Stellungnahme zum den Planfeststellungsunterlagen

Abschnitt 1.5

Lagepläne 03-1-05 (km 46,865 – 47,165)

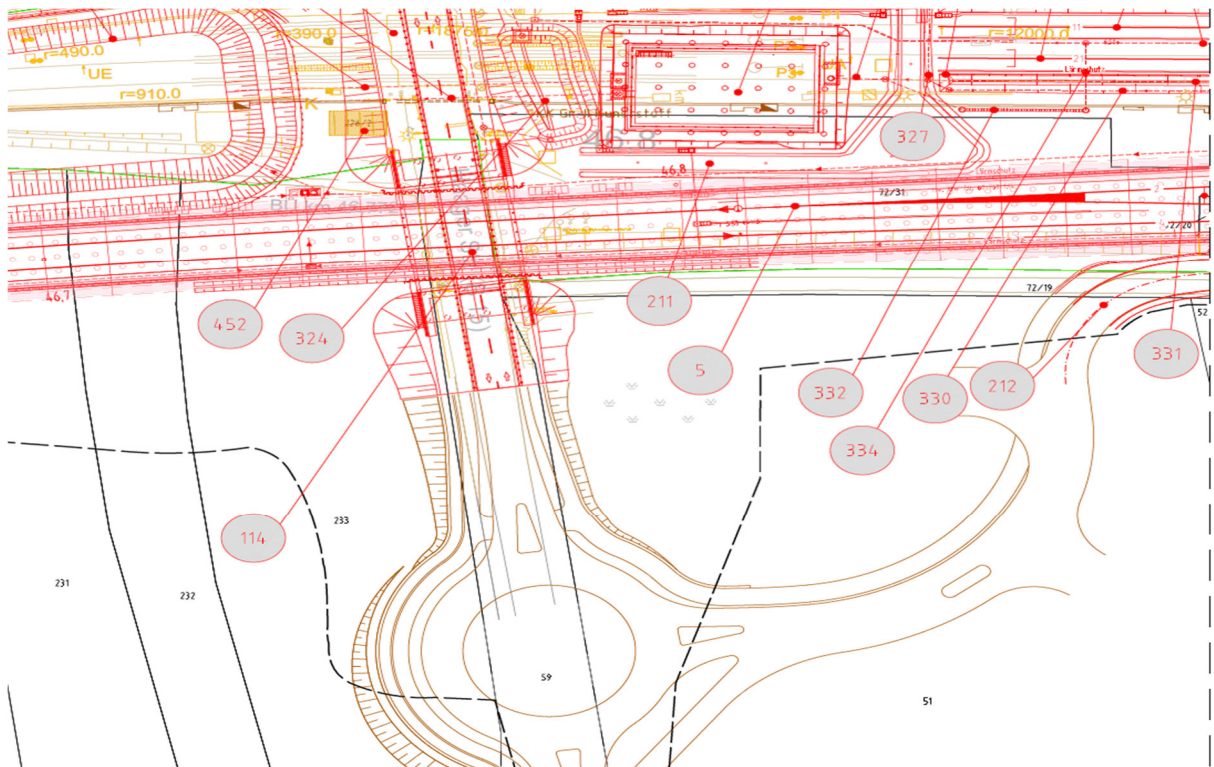
Wie erfolgt die Anbindung an die B 15, wenn der Kreisverkehr nicht hergestellt wird?

Lagepläne 03-1-06 (km 46,865 – 47,165)

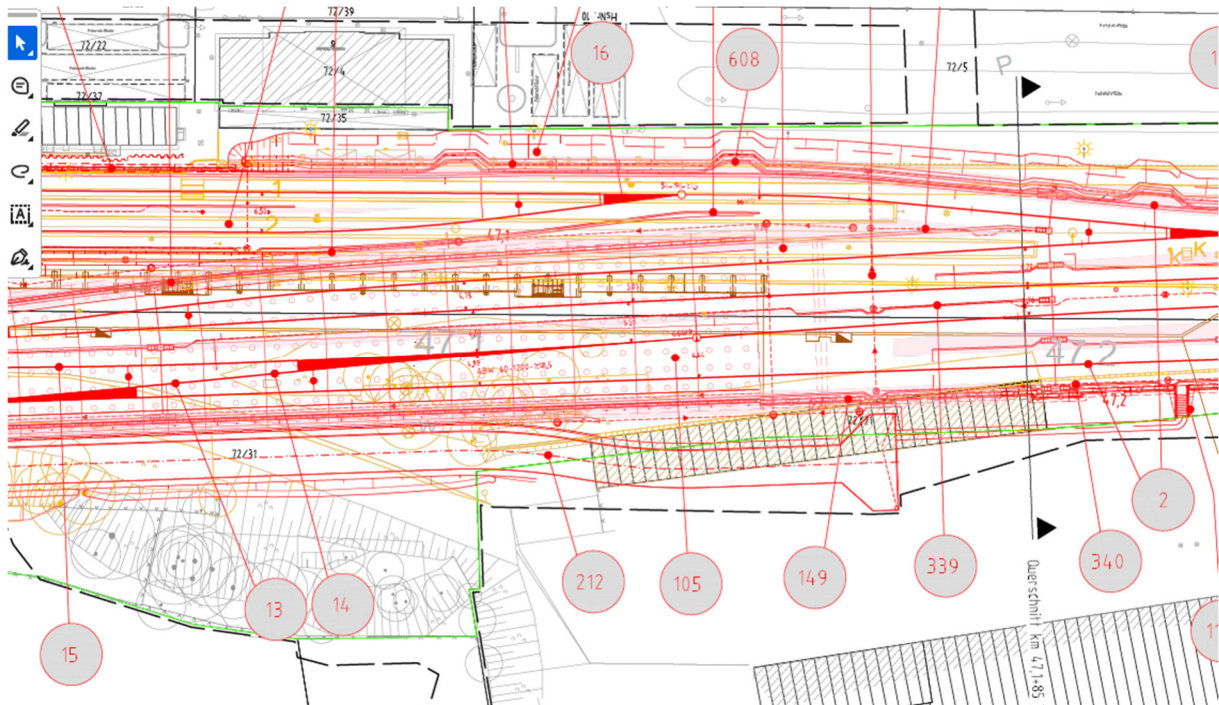
Der Einleitung der Straßenentwässerung (Ild.Nr. 212) an den zu verlegenden Mischwasserkanal kann nicht zugestimmt werden (siehe Erläuterung Ild.Nr. 832).

Mit dem Neubau der Rettungszufahrt wird die Geh- und Radweganbindung an das „Meindl-Areal“ beseitigt. Dem kann nur zugestimmt werden, wenn die Rettungsfahrt auch Anbindung an das „Meindl-Areal“ ist.

Kabel- und Leitungsplan 12-07 (km 47,153 – 47,576)

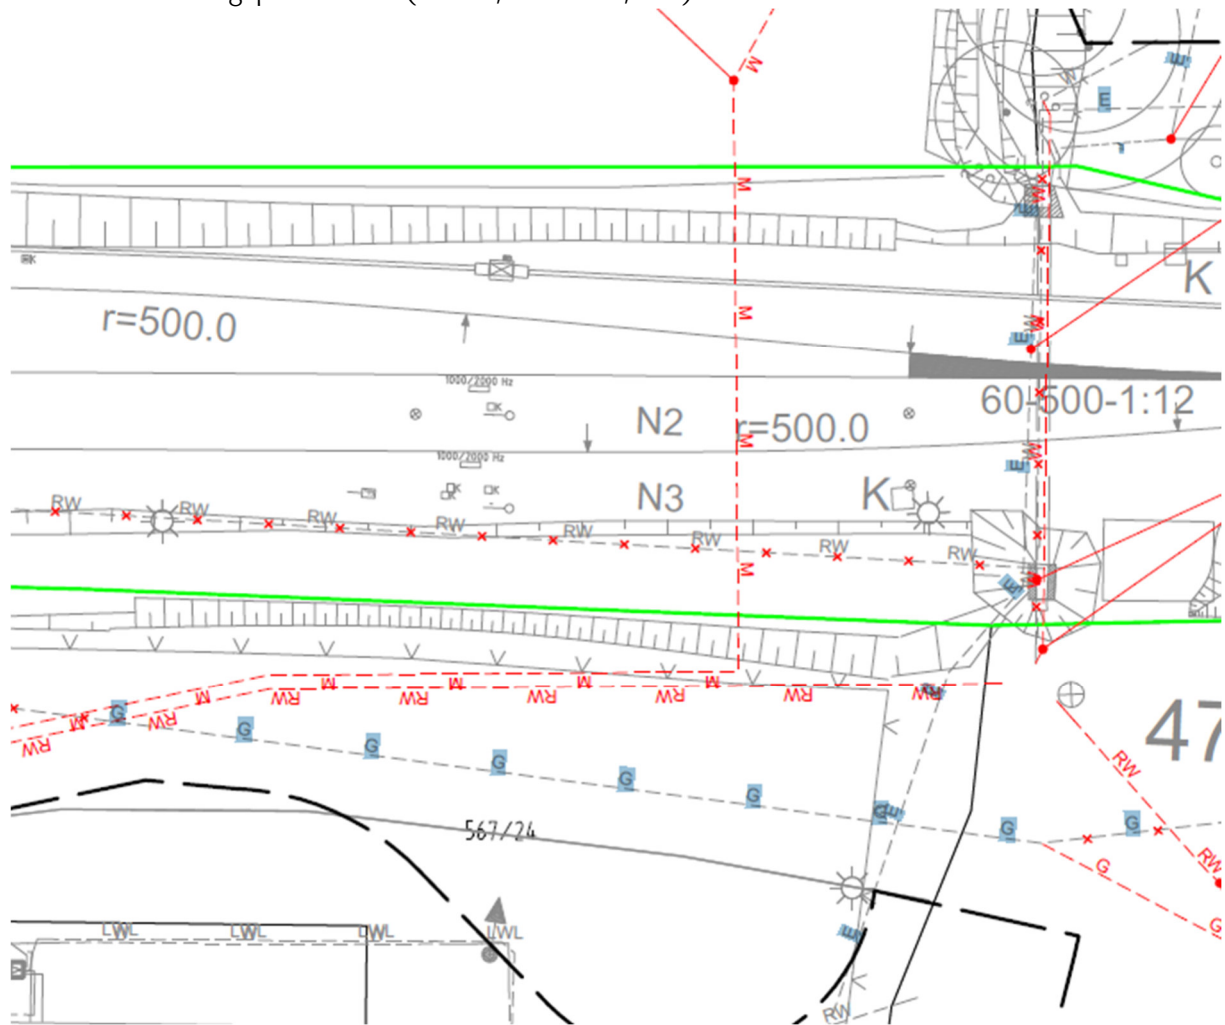
Für die Verlegung der Regenwasserleitung (Ifd.Nr. 851) der Meindl GmbH & Co KG und Einleitung in den Orlfinger Graben ist eine Rückhaltung erforderlich.

Kabel- und Leitungsplan 12-07 (km47,375 -47,385)

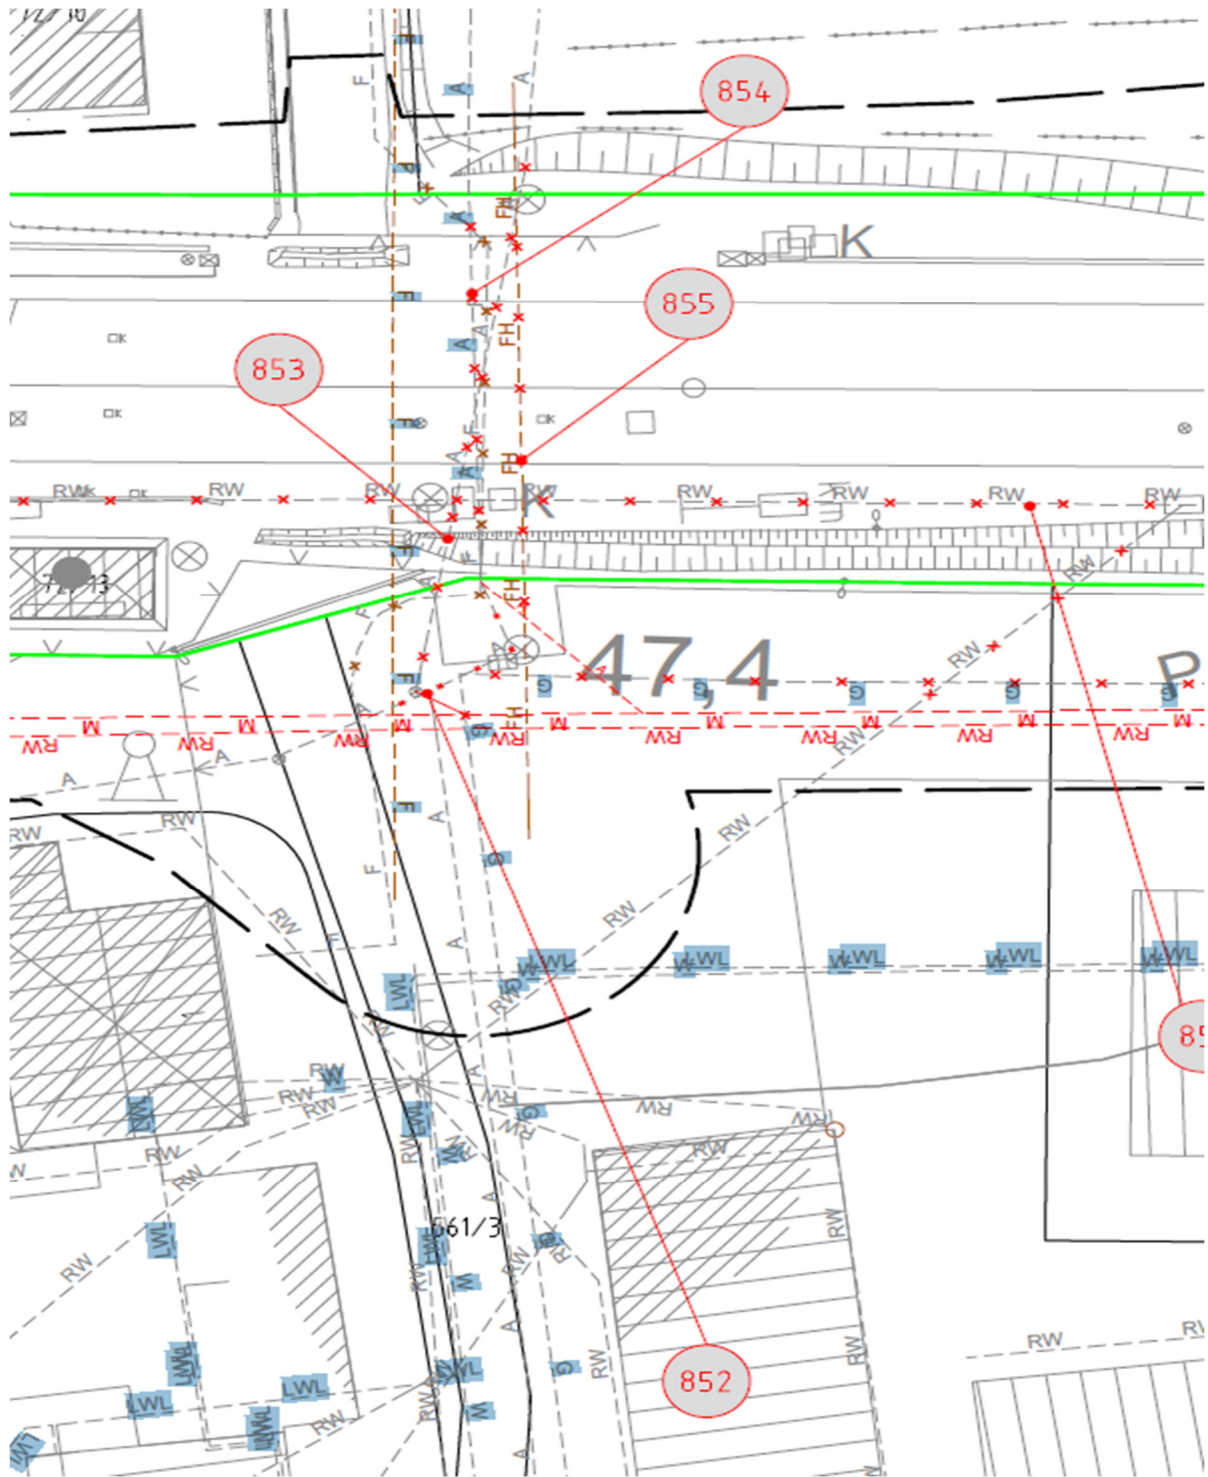
Der Verlegung (lfd.Nr. 852 und 853) kann nicht zugestimmt werden (siehe Erläuterung lfd.Nr. 832). Die Abwasserleitung (lfd.Nr.854) ist der Stadt Dorfen nicht bekannt. Dem Anschluss an die zu verlegende Mischwasserleitung kann nicht zugestimmt werden (siehe Erläuterung lfd.Nr. 832).

Lageplan 07-09-02 Bahnhof Dorfen

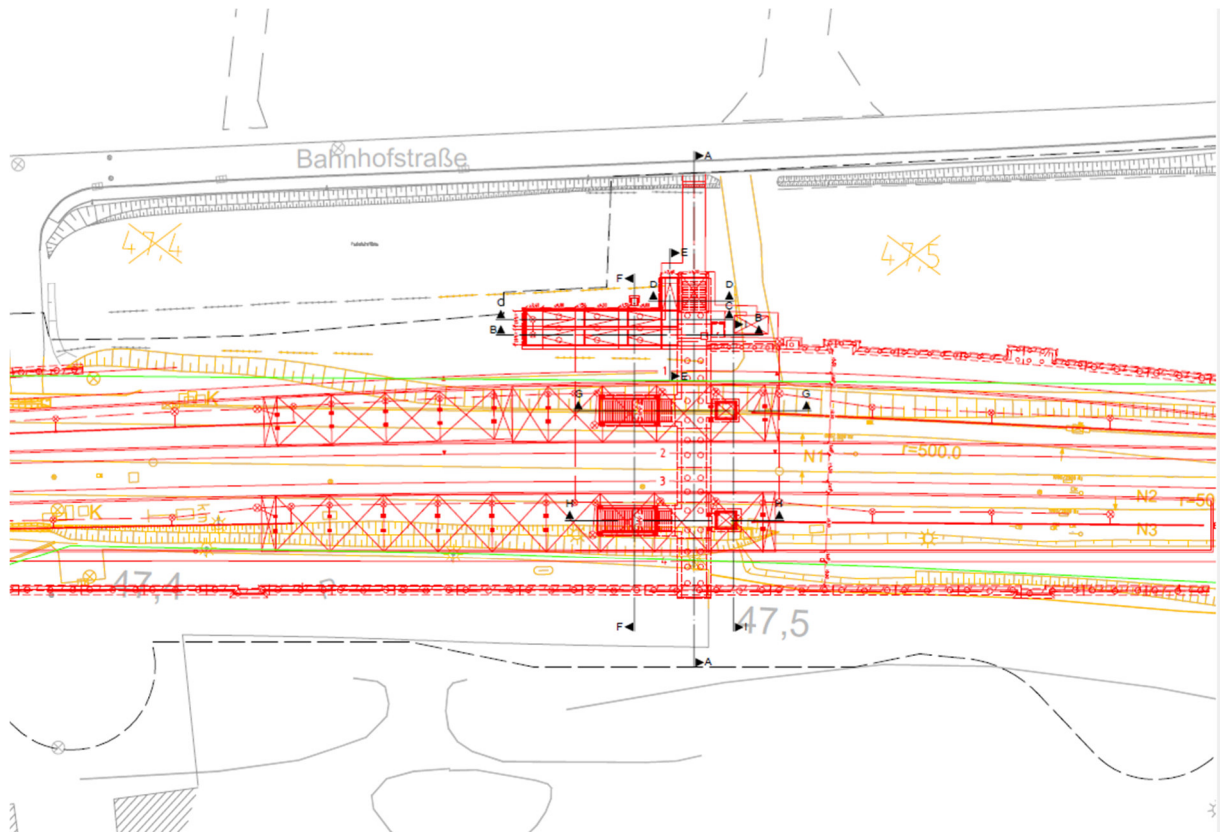
Mit der Verlagerung des Bahnhofsgebäudes nach Osten auf den jetzigen Pendlerparkplatz geht ca. die Hälfte der Parkplätze, für die Bahnpendler, verloren. Die Fläche kann nur von der Stadt Dorfen bereitgestellt werden, wenn hierfür Ersatzparkplätze von der Bahn zu Verfügung gestellt werden.

Kabel- und Leitungsplan 12-07 (km 47,569 – 47,591)

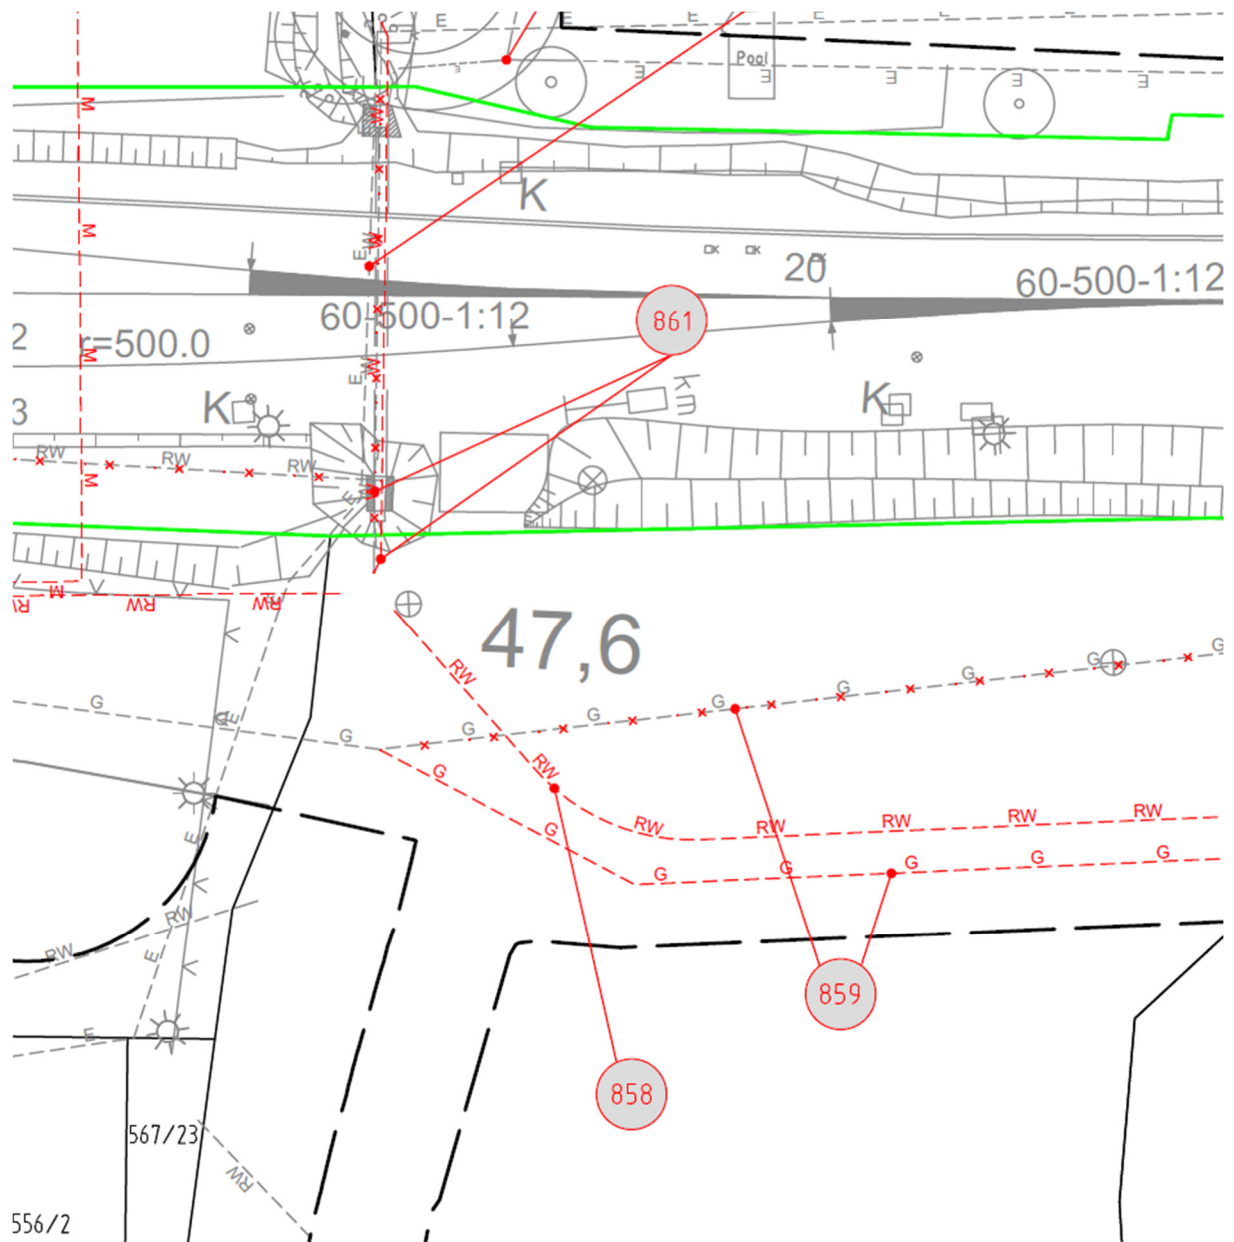
Der Verlegung der Straßenentwässerung (lfd.Nr. 858) und Einleitung wird zugestimmt.

Es ist allerdings vor der Einleitung in den Orlfinger Graben eine Regenwasserbehandlung und Rückhaltung erforderlich.

Lageplan 03-1-08 (km 47,790 – 47,960)

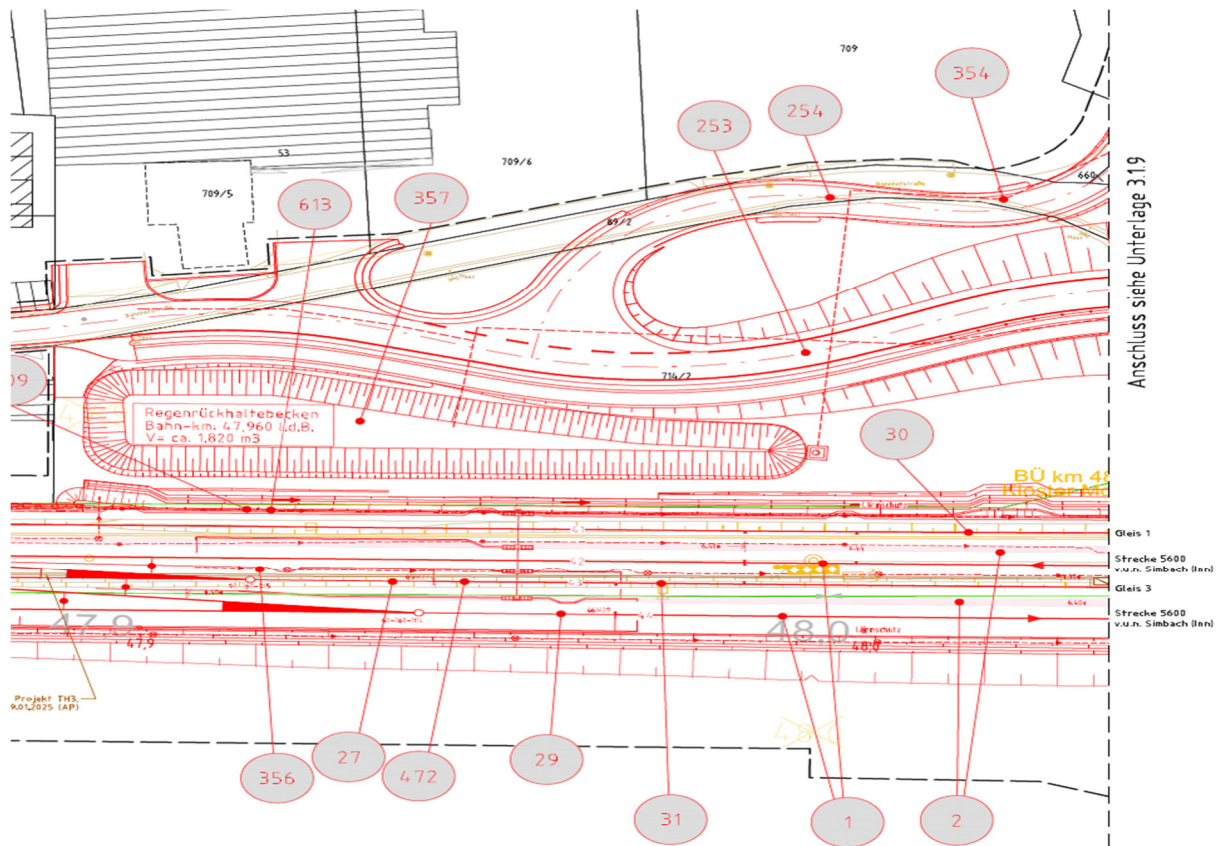
Der Neubau der Entwässerungsleitung (Ild.Nr. 354) vom Regenrückhaltebecken ist als Druckleitung zum Vorfluter geplant. Dem wird nicht zugestimmt, da die Stadt Dorfen Eigentümer und Unterhaltungspflichtiger der Anlage wird. Die Ableitung muss als Freispiegelleitung erfolgen. Dieses wurde bereits mitgeteilt und ist nach den Geländeverhältnissen möglich.

Bei dem geplanten RRB (Ild. Nr. 357) ist eine Absturzsicherung mittels Leitplanke erforderlich.

Kabel- und Leitungsplan 12-15 (km 50,976 – 51,134)

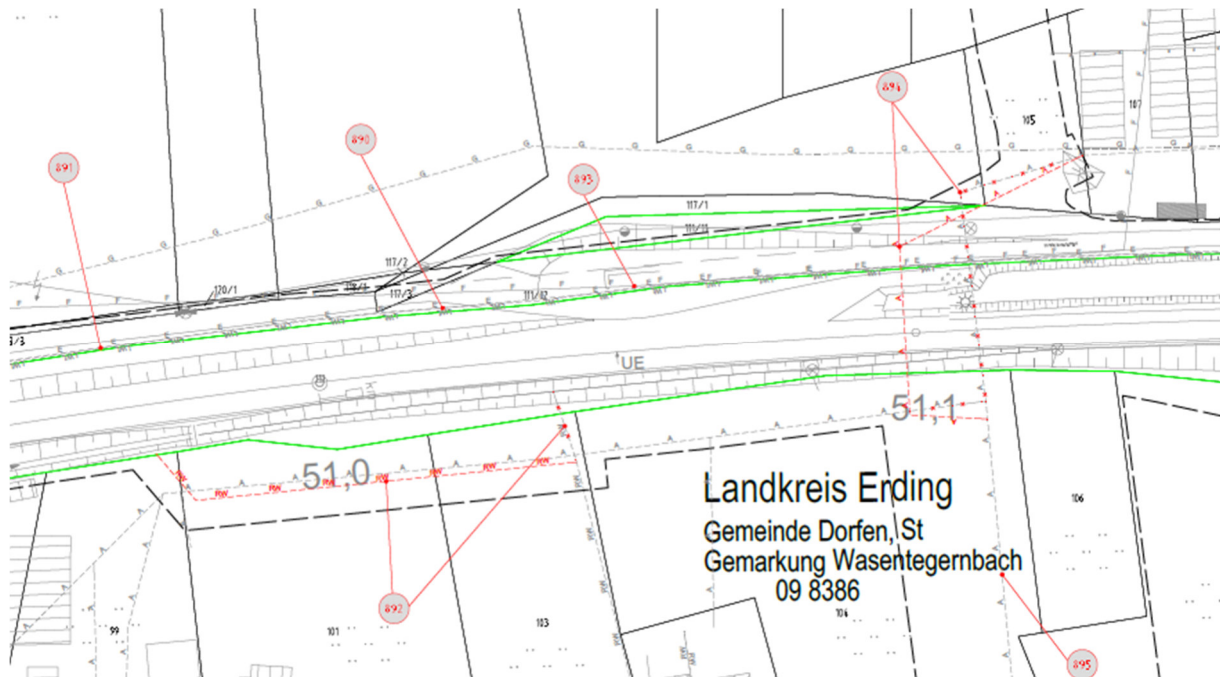
Der Verlegung der Straßenentwässerung (lfd.Nr. 892) wird zugestimmt. Sie kann allerdings entfallen, sofern der Regenwasserkanal Wasentegernbach-West vorher, von der Stadt Dorfen, hergestellt wurde.

Der Verlegung der Schmutzwasserleitung (lfd.Nr. 894) wird zugestimmt.

Der Verlegung der Schmutzwasserleitung (lfd.Nr. 902) wird zugestimmt.
